Rapport de contrôle d'installation électrique

Référence du Rapport : **ELECDOM_JE_241123_1_SAINST-SAUVEUR_VANDENABEELE**

- Visite de contrôle lors de la vente d'une ancienne habitation (< 1981) - Livre1 §8.4.2 avec dérogations §8.2.1
- Première visite

Photo du tableau principal :

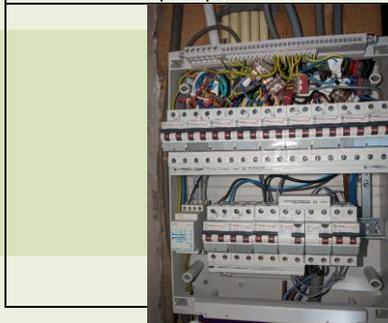
Remarque **Le différentiel 30 mA protège 12 des 13 circuits.**

Tableau 1 : **13** **1x25A(2P), 12x16A(2P)**

ANNEXE : Schémas électriques

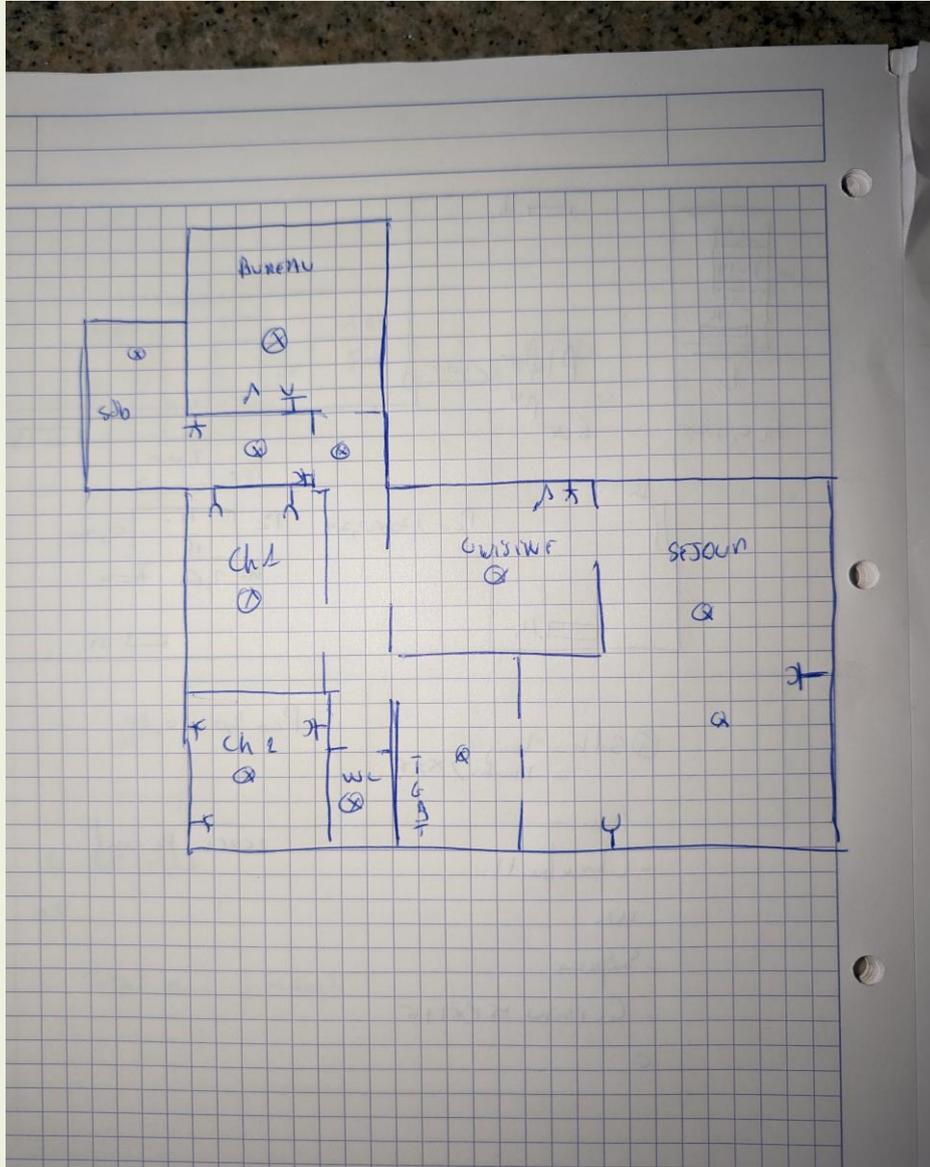
□ Non disponibles dans le dossier de l'installation électrique. Plan réalisé à main levée par le contrôleur, uniquement à titre informatif. Ceci n'est en aucun cas exhaustif.
